ECE/TRANS/WP.29/2008/112
24 July 2008

Предложение по дополнению 8 к поправкам серии 05 к Правилам № 83
(Выбросы загрязняющих веществ транспортными средствами категорий M₁ и N₁)

Представлено Рабочей группой по проблемам энергии
и загрязнения окружающей среды (GRPE) */

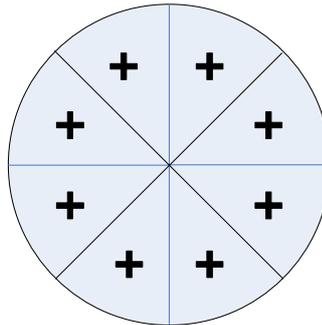
Пункт 6.1.3 изменить следующим образом:

"6.1.3 На транспортное средство направляется с переменной скоростью поток воздуха. Скорость подачи воздуха должна находиться в рабочих пределах от 10 км/ч до не менее 50 км/ч или в качестве альтернативного варианта, по просьбе завода-изготовителя, — в рабочих пределах от 10 км/ч до не менее максимальной скорости используемого цикла испытания. Линейная скорость воздушного потока на выходе воздуходувки должна быть в пределах ± 5 км/ч по отношению к скорости движения соответствующего бегового барабана в диапазоне от 10 км/ч до 50 км/ч. В диапазоне свыше 50 км/ч линейная скорость воздушного потока должна оставаться в пределах ± 10 км/ч по отношению к скорости движения соответствующего бегового барабана. При скорости движения бегового барабана менее 10 км/ч скорость воздушного потока может быть равна нулю.

Вышеуказанная скорость воздушного потока определяется как среднее значение ряда измерительных точек:

- а) для воздуходувок с прямоугольными выпускными отверстиями — точки расположены в центре каждого прямоугольника, разделяющего все выпускное отверстие воздуходувки на девять секторов (причем как горизонтально, так и вертикально это выпускное отверстие делится на три равные части);

- b) для воздуходувок с круглыми выпускными отверстиями — выпускное отверстие делится на восемь равных секторов вертикальными, горизонтальными и наклоненными под углом 45° линиями. Измерительные точки располагаются на пересечениях биссектрис каждого из секторов ($22,5^\circ$) с окружностью радиусом в две трети радиуса выпускного отверстия (как показано на схеме ниже).

Каждое значение, полученное в этих точках, должно находиться в пределах 10% от общего среднего показателя.

Устройство, используемое для измерения линейной скорости воздушного потока, должно располагаться на расстоянии 0–20 см от воздуховыпускного отверстия.

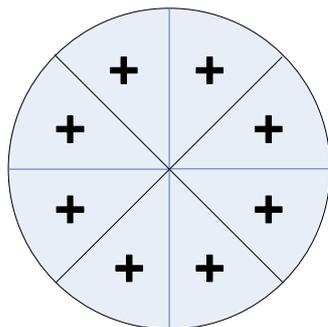
Пункт 3.4.2 изменить следующим образом:

"3.4.2 На транспортное средство направляется с переменной скоростью поток воздуха. Скорость подачи воздуха должна находиться в рабочих пределах от 10 км/ч до не менее 50 км/ч или в качестве альтернативного варианта, по просьбе завода-изготовителя, — в рабочих пределах от 10 км/ч до не менее максимальной скорости используемого цикла испытания. Линейная скорость воздушного потока на выходе воздуходувки должна быть в пределах ± 5 км/ч по отношению к скорости движения соответствующего бегового барабана в диапазоне от 10 км/ч до 50 км/ч. В диапазоне свыше 50 км/ч линейная скорость воздушного потока должна оставаться в пределах ± 10 км/ч по отношению к скорости движения соответствующего бегового барабана. При скорости движения бегового барабана менее 10 км/ч скорость воздушного потока может быть равна нулю.

Вышеуказанная скорость воздушного потока определяется как среднее значение ряда измерительных точек:

- а) для воздуходувок с прямоугольными выпускными отверстиями — точки расположены в центре каждого прямоугольника, разделяющего все выпускное отверстие воздуходувки на девять секторов (причем как горизонтально, так и вертикально это выпускное отверстие делится на три равные части);

- b) для воздуходувок с круглыми выпускными отверстиями — выпускное отверстие делится на восемь равных секторов вертикальными, горизонтальными и наклоненными под углом 45° линиями. Измерительные точки располагаются на пересечениях биссектрис каждого из секторов ($22,5^\circ$) с окружностью радиусом в две трети радиуса выпускного отверстия (как показано на схеме ниже).

Каждое значение, полученное в этих точках, должно находиться в пределах 10% от общего среднего показателя.

Устройство, используемое для измерения линейной скорости воздуха, должно располагаться на расстоянии 0–20 см от воздуховыпускного отверстия.
